Service meddelande

AVD.	GRUPP	NR
3	36	204

DATUM
September 1992

BETR.
Jordning av vindrutetorkarmotor

Vänsterstyrd bil med bensinmotor

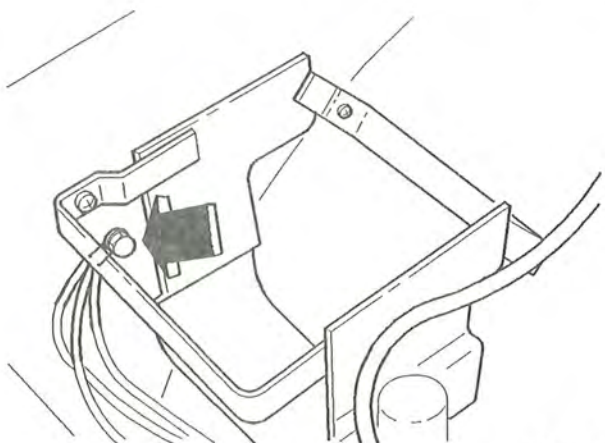
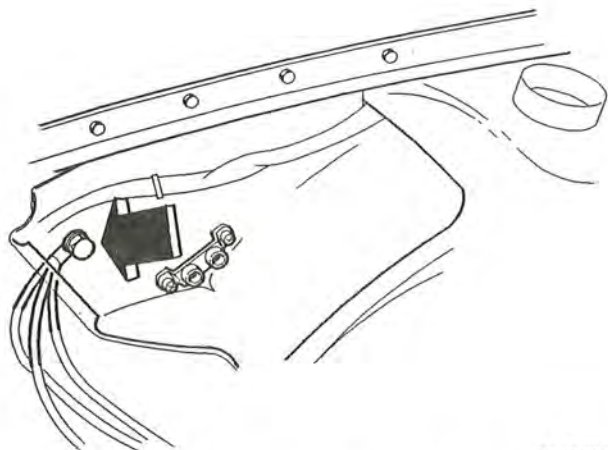
Anslut kabeln till jordpunkt vid spolarkorgen.

Vänsterstyrd bil med dieselmotor

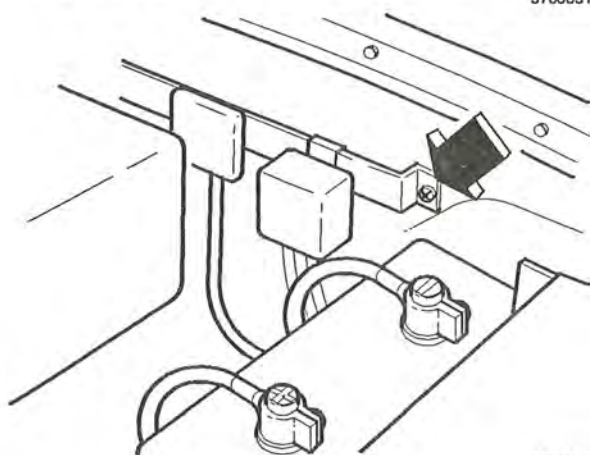
Anslut kabeln till jordpunkt vid luftfilterkonsoll.
